Réf. DPC : 2322-0030/03/2020-134PR (corr. DPC : Caroline CRIQUILION )

**Objet : FOREST. Rue Darwin 15-17. Restaurer et réaménager deux maisons unifamiliales avec démolition et reconstruction de la piscine en intérieur d'îlot. Demande de permis unique.**

**Avis conforme de la CRMS**

*Photo et plan extraits du dossier de demande*

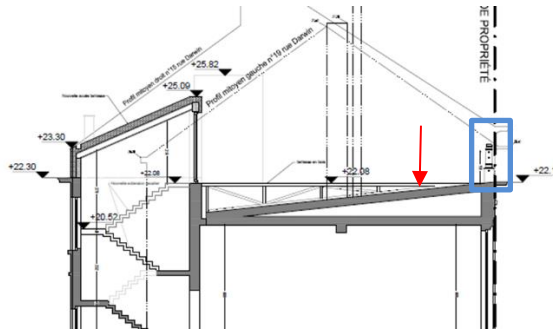
Une des principales modifications consisterait en l'aménagement d'une nouvelle terrasse en toiture du n°17 et la prolongation des cages d'escalier et d'ascenseur pour y accéder. La CRMS ne s'oppose à cette proposition car l'impact de l'utilisation comme terrasse de la toiture classée reste limitée et les nouveaux volumes en toiture, implantés contre les pignons mitoyens, sont relativement discrets. **La CRMS souligne cependant que l'utilisation de la toiture comme terrasse ne pourra en aucun cas mener à une modification du garde-corps d'origine qui couronne la façade avant.** Bien qu'aucune intervention sur ce dispositif – autre que la restauration à proprement parler – ne soit prévue dans le dossier actuel, on pourrait craindre que la question de la sécurité de la terrasse conduise, dans le futur, à des propositions pour sécuriser le garde-corps et pour l'adapter aux normes en vigueur. Pour éviter ce type de demandes ainsi que pour réduire la visibilité de la terrasse (et son futur ameublement) depuis la rue, la **CRMS demande dès lors de reculer la terrasse de minimum 2 mètres de la façade avant et de placer à cette distance un nouveau garde-corps qui répond aux normes et dont le traitement sera le plus discret possible (on évitera le verre, très visible malgré sa transparence, et peu harmonieux avec la typologie du bien).** Les détails de ce nouveau dispositif seront soumis à l'approbation préalable de la DPC.

- *les nouveaux plans de la terrasse en toiture du n°17 et les détails d'exécution du nouveau garde-corps seront soumis à l'approbation préalable de la DPC. Le garde-corps sera placé à une distance de minimum 2m de la façade avant et sera invisible depuis la rue.* Les détails des matériaux de revêtement des nouveaux volumes en toiture (prolongement des cages d'escalier et d'ascenseur) doivent également être précisés et soumis à la DPC. Pour tous ces dispositifs (excroissance en toiture, garde-corps), on optera pour un traitement sobre et discret ;
